Onderwerp
Advies instemming winningsplan geothermie Naaldwijk I

Onze referentie
AGE 20-10.072

Bijlage 1: Geotechnische evaluatie winningsplan geothermie Naaldwijk I

Figuur 1: DoubletCalc2D uitvoer van het TNO-AGE scenario voor Naaldwijk I Geothermie waarin de breuken hydrodynamisch gesloten zijn. De kaart toont de temperatuursverandering in de ondergrond na 30 jaar productie.

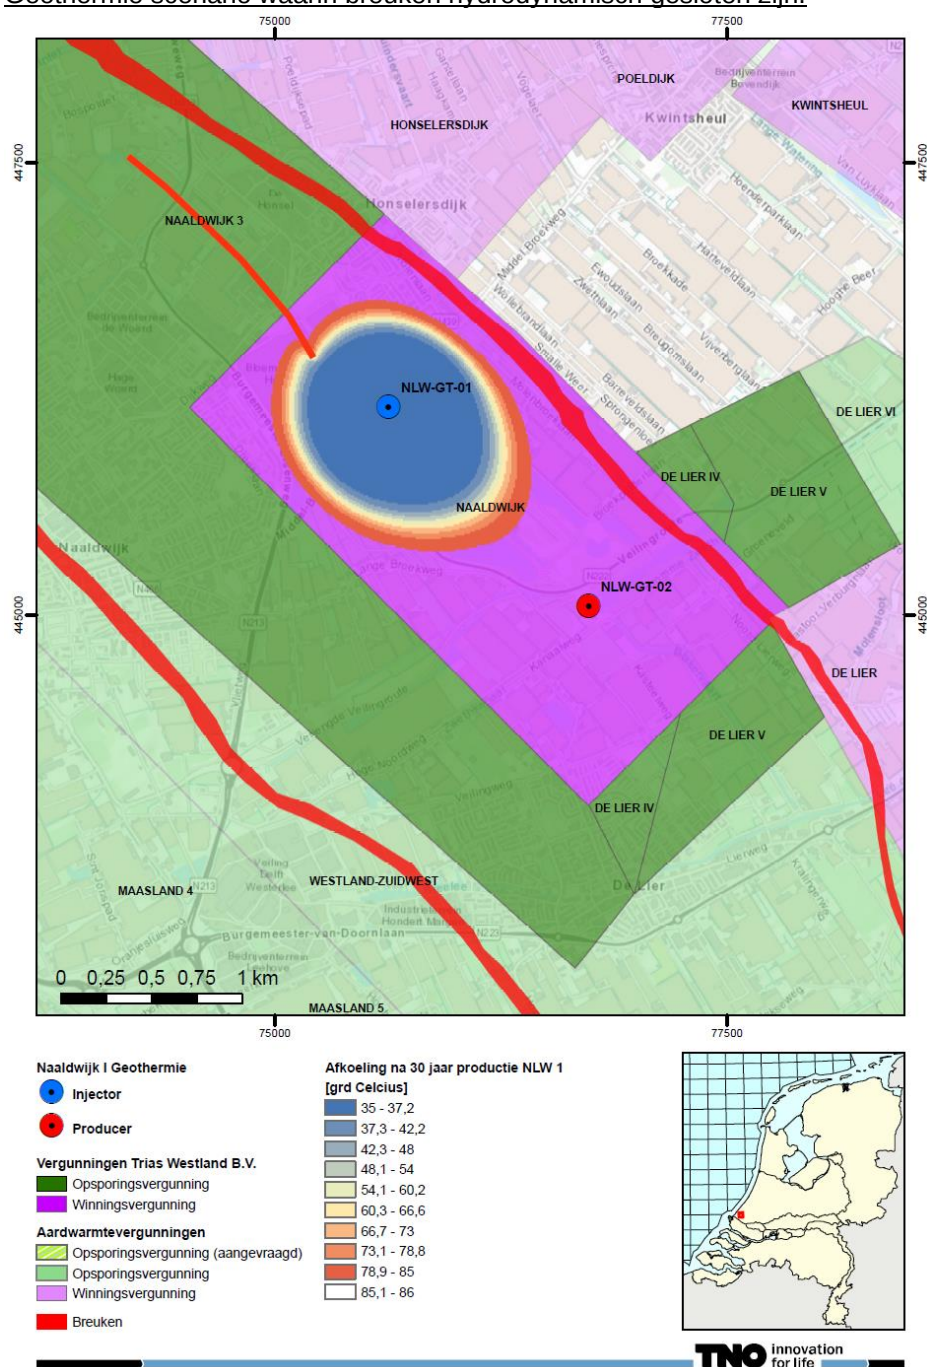
De modelresultaten geven aan, op basis van het gerealiseerde doublet (alleen Naaldwijk I Geothermie) met bijbehorende productieprognoses, dat de koudwaterbel volledig binnen de winningsvergunning voor aardwarmte Naaldwijk ligt. Er is weinig verschil in uitkomst tussen de scenario's waarin de breuken open of gesloten zijn.

Figuur 2: DoubletCalc2D uitvoer van het TNO-AGE scenario voor Naaldwijk I Geothermie en Naaldwijk II Geothermie waarin de breuken hydrodynamisch gesloten zijn. De kaart toont de temperatuursverandering in de ondergrond na 30 jaar productie.

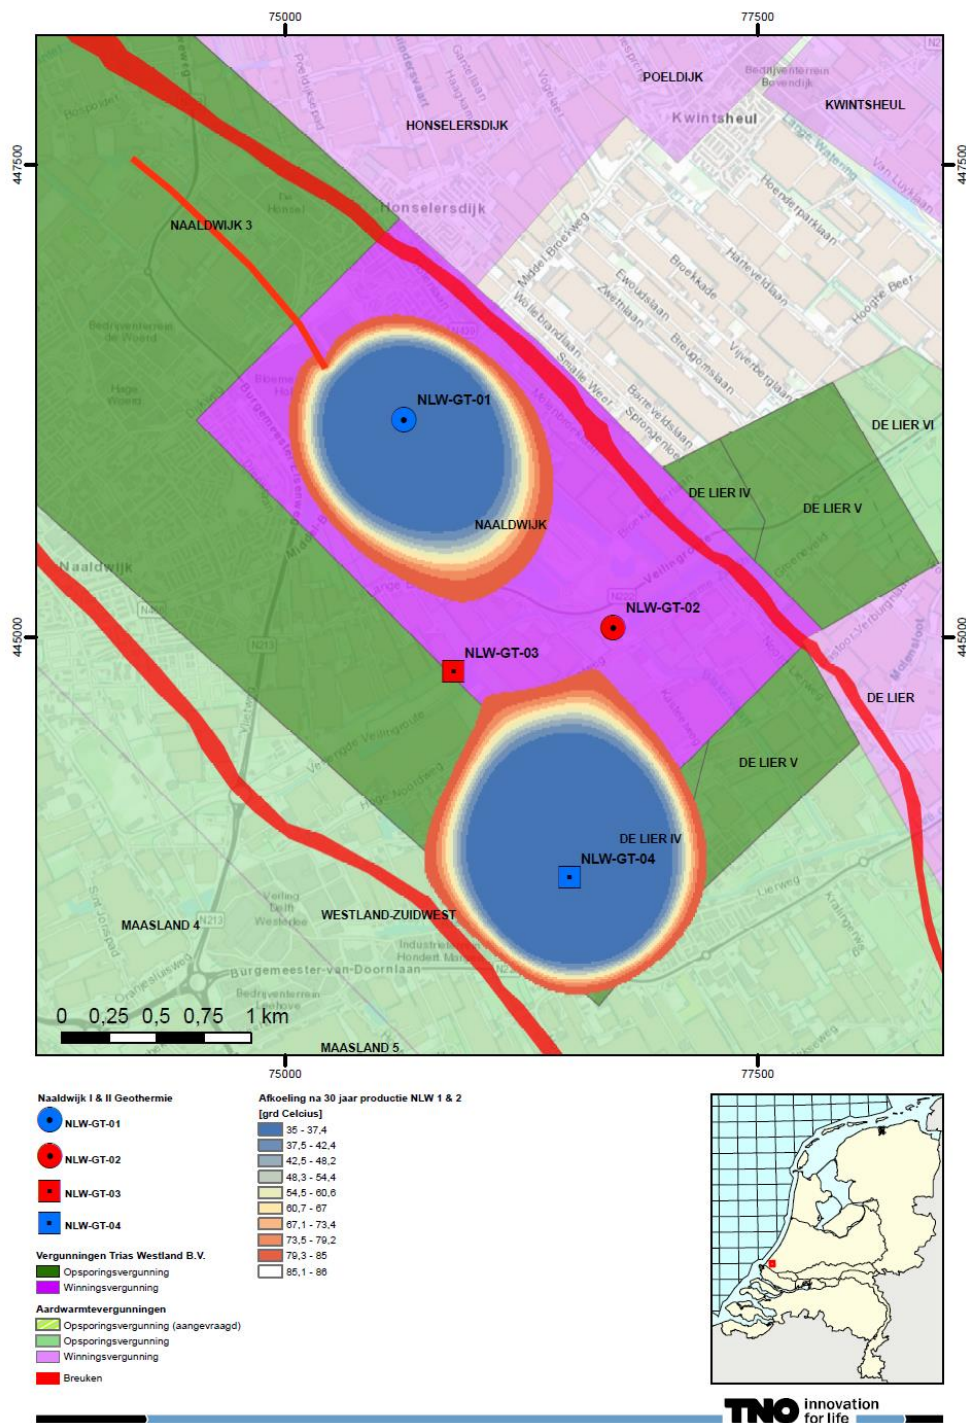
Er wordt wel interferentie verwacht met het te realiseren doublet Naaldwijk II Geothermie. Echter, dit doublet wordt gekoppeld aan Naaldwijk I Geothermie, waardoor een geothermisch kwartet ontstaat. Hierbij ontstaan optimalisatie mogelijkheden in de benutting van de diepe ondergrond. TNO-AGE heeft de beoogde realisatie van Naaldwijk II Geothermie in aparte scenario's gesimuleerd.

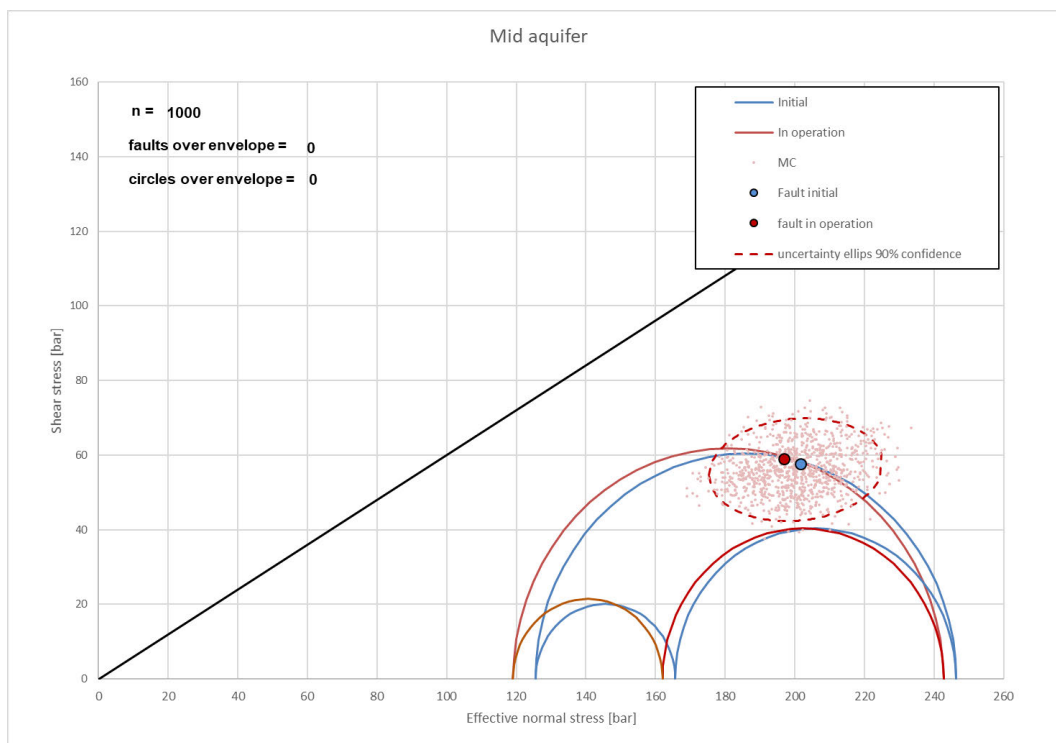
- TNO-AGE acht het aannemelijk dat de spanningsveranderingen op de breukvlakken de kritische grens niet zullen overschrijden. Hierbij moet benadrukt worden dat een groot aantal van de benodigde parameters op dit moment nog erg onzeker zijn. TNO-AGE ziet daarom een meerwaarde in stochastische modellen waarbij deze onzekerheden worden meegenomen.
- Uit de analyse van TNO-AGE van de breukstabiliteit blijkt dat scenario's 1 en 2 onder het 'Mohr-Coulomb' criterium blijven. Alleen in scenario 3 overschrijdt de Mohrcirkel het 'Mohr-Coulomb Failure' criterium (Figuur 7 in bijlage 3). Dit scenario betreft een hypothetische breuk direct bij de injectieput NLW-GT-01. Deze breuk is niet waargenomen in de seismiek, maar de aanwezigheid van een sub-seismische breuk is nooit uit te sluiten.

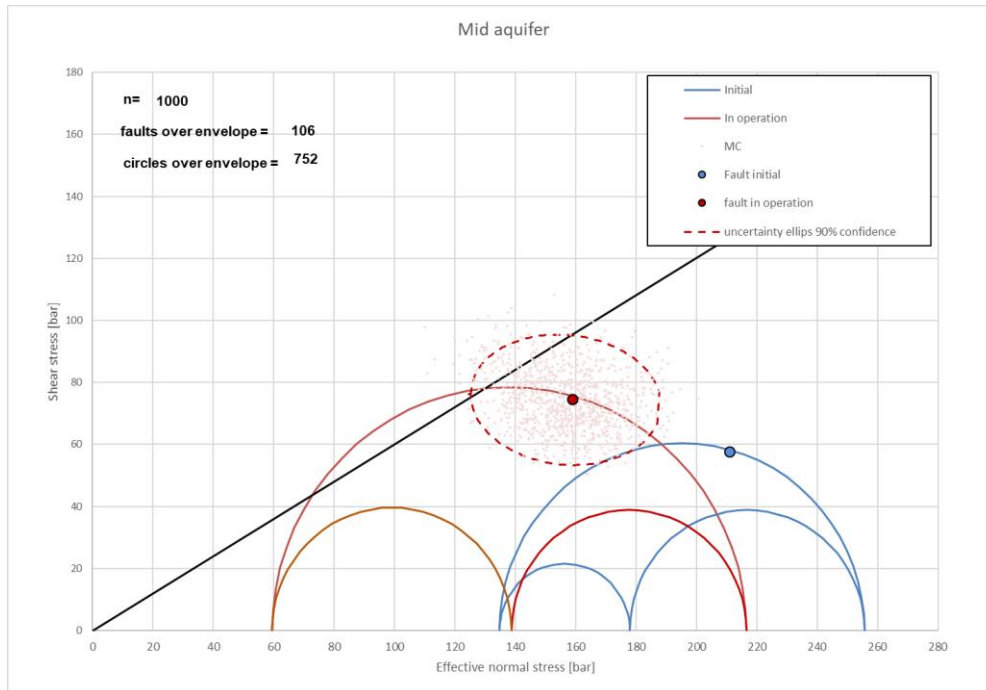
Indien een breuk aanwezig is, is het aannemelijk dat de oriëntatie van deze breuk vergelijkbaar is met andere geobserveerde breuken in de regio en dus niet de meest ongunstigste helling en oriëntatie heeft ten opzichte van het tektonisch spanningsveld. In dat geval, is de spanningsverandering zodanig dat deze het criterium niet overschrijdt. De resultaten van de Monte Carlo simulatie laten daarentegen wel zien dat voor verschillende parametercombinaties en breukoriëntaties, een deel van de resultaten het 'Mohr-Coulomb' criterium overschrijden (Figuur 7 in bijlage 3). Voor dit ongunstige scenario waarbij de breuk kritisch gespannen raakt, onder de opgelegde operationele condities, kan TNO-AGE seismiciteit niet uitsluiten.

- Vergunninghouder beargumenteert overtuigend dat in dit ongunstige scenario, voelbare seismiciteit al in een vroeg stadium van de productie had moeten plaatsvinden omdat de gemodelleerde spanningsveranderingen dan het grootst zijn.

- Verder zou in het geval dat een beving optreedt, tijdige mitigerende maatregelen getroffen kunnen worden om schade en nieuwe bevingen te voorkomen. Hiertoe heeft de vergunninghouder een plan voor seismische monitoring en mitigerende maatregelen (op basis van een Traffic Light System, TLS) opgesteld. TNO-AGE adviseert daarom monitoring en

Bijlage 4: Overzicht van omliggende geothermische productiesystemen

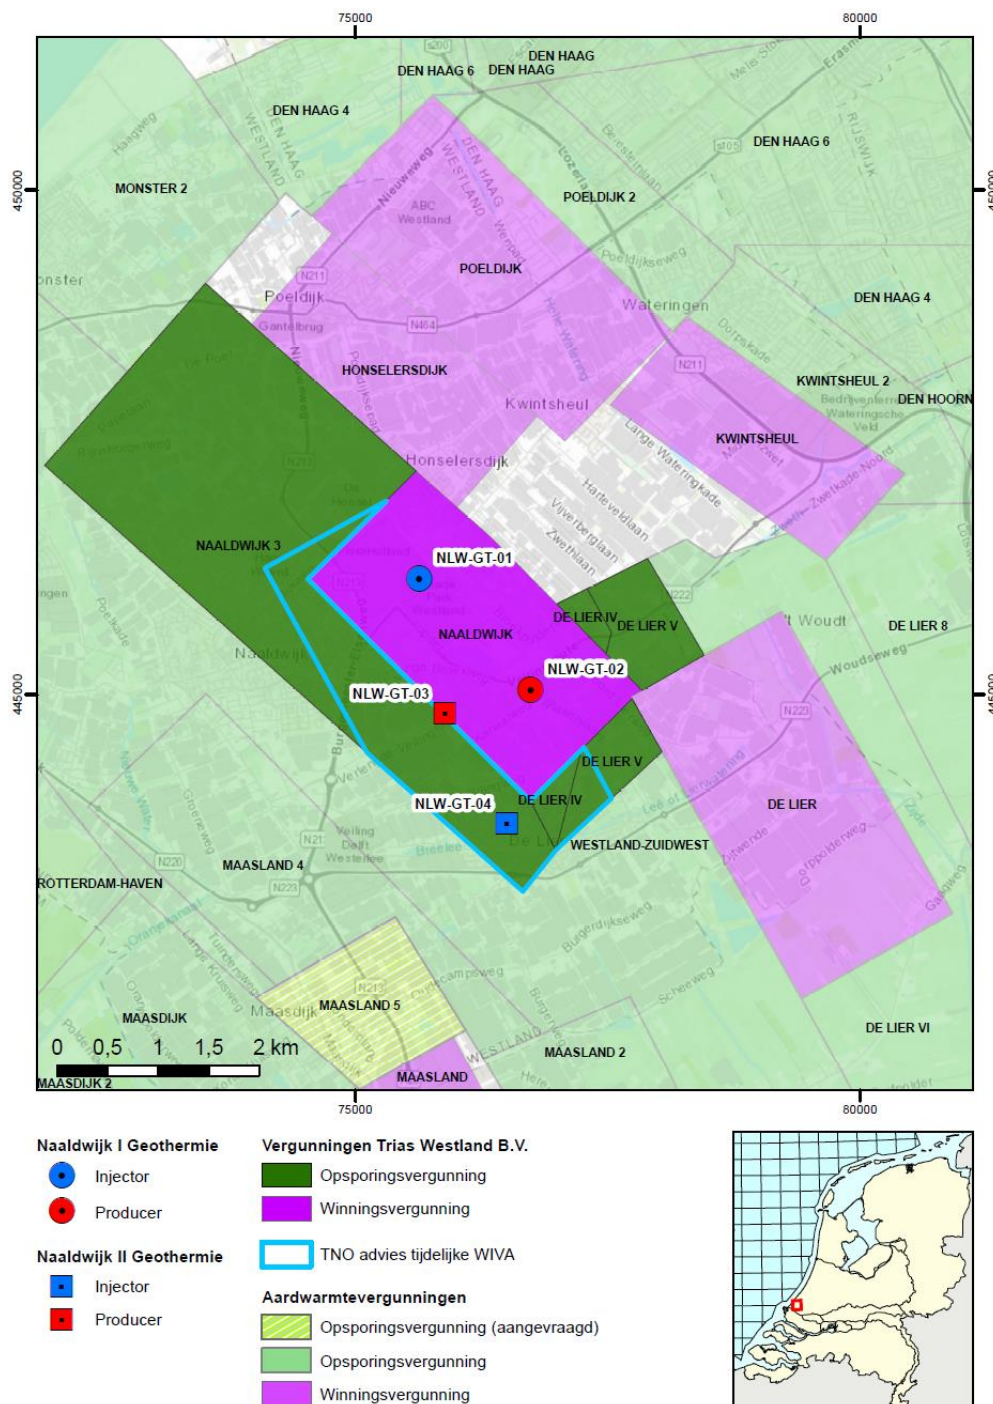
- In de nabije omgeving van Naaldwijk I Geothermie zijn twee andere geothermie projecten gerealiseerd: De Lier Geothermie en Honselersdijk Geothermie (zie Bijlage 4). Deze projecten produceren uit hetzelfde reservoir als Naaldwijk I, maar liggen in een ander breukblok gescheiden door een breuk (de noordelijke randbreuk).

- TNO-AGE adviseert dat vergunninghouder, na realisatie van de putten NLW-GT-03 en NLW-GT-04, er zorg voor draagt dat er wordt onderzocht of er drukcommunicatie is met de omliggende geothermiesystemen ten noorden van de noordelijke breuk. Dit kan bijvoorbeeld door middel van een interferentietest of pulse-test¹ met de omliggende geothermiesystemen. Daarnaast kan met de resultaten mogelijk een uitspraak gedaan worden over de doorlatendheid van de noordelijke breuk.
